PROCESSO ANÁLISE EIV Nº 7877/2017 OFÍCIO SEPLAN nº 402/2018 – Resposta ao Protocolo 3041/2018

### RAZÕES AO RECURSO

PROCESSO ANÁLISE EIV Nº 7877/2017

OFÍCIO SEPLAN nº 402/2018 - RESPOSTA AO PROTOCOLO 3041/2018

Para melhor compreensão, transcreve-se imagem e quadro de contagem de veículos extraído do EIV: <u>Ponto 1: Rio de Janeiro x Aristilíano Ramos:</u>

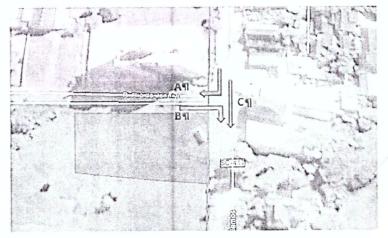
Inicialmente, convém mencionar, que a retirada da primeira saída de veículos da rua Rio de Janeiro, ocasionará inúmeros problemas na fluidez do trânsito, conforme contagem de veículos anexa ao estudo, eis que o EIV apresentado pela Recorrente comprova que a primeira saída permitirá que os

clientes da Cooper saiam da Rua Rio de Janeiro em direção ao bairro, sem afetar diretamente o trânsito na Rua Aristiliano Ramos e Centro do município.

Ademais, em que pese a Lei de Mobilidade Urbana – Lei nº 478/16 estabelecer que "o tráfego de passagem nas vias locais deve ser desestimulado", não há qualquer proibição e/ou restrição de tráfego na via local, eis que o texto de Lei traz apenas a diretriz de não estimulação. É cediço que designar o acesso de veículos para a Rua Aristiliano Ramos afetará diretamente a mobilidade urbana, que já possui problemas com o trânsito.

Nobres Conselheiros, convém novamente registrar, para que não passe despercebido, que a Rua Aristiliano Ramos já possui notório problemas de mobilidade urbana e com o início das atividades do empreendimento da Recorrente, o tráfego de veículos na mencionada Rua aumentará consideravelmente, o que implicará gargalos no trânsito. Assim, razoável a permissão de manter os 3 (três) acessos para o empreendimento pela Rua Rio de Janeiro, o que auxiliará na não acumulação de veículos na Rua Aristiliano Ramos, eis que a Cooper permitirá que seus cooperados/clientes escolham o acesso que melhor lhe convir.

Para o ponto 01 foram identificados 3 movimentos, conforme imagem a seguir:

Membros deste r. Conselho, os resultados das contagens são apresentados na tabela a seguir. Nota-se que o movimento C apresenta quantidade muito superior de veículos com relação aos outros movimentos.

Assim, resta demonstrado que na Rua Aristiliano Ramos já transitam um grande volume de veículos. Diante disso, mantendo os 3 acessos pelo Rua Rio de Janeiro, o trafego funcionará de forma eficiente, contribuindo com a fluidez no trânsito, eis que os consumidores da Cooper escolheram quais dos acessos/saídas utilizar.

Desta forma, requer-se que este r. Conselho defira o pedido da Recorrente, reformando da decisão da Comissão, para manter os 3 (três) acessos pela rua Rio de Janeiro citados no projeto, quais sejam: a) 1 (um) de entrada/saída de veículos de carga/descarga; b) 1 (um) é de entrada/saída de veículos de passeio e c) outro somente de saída.
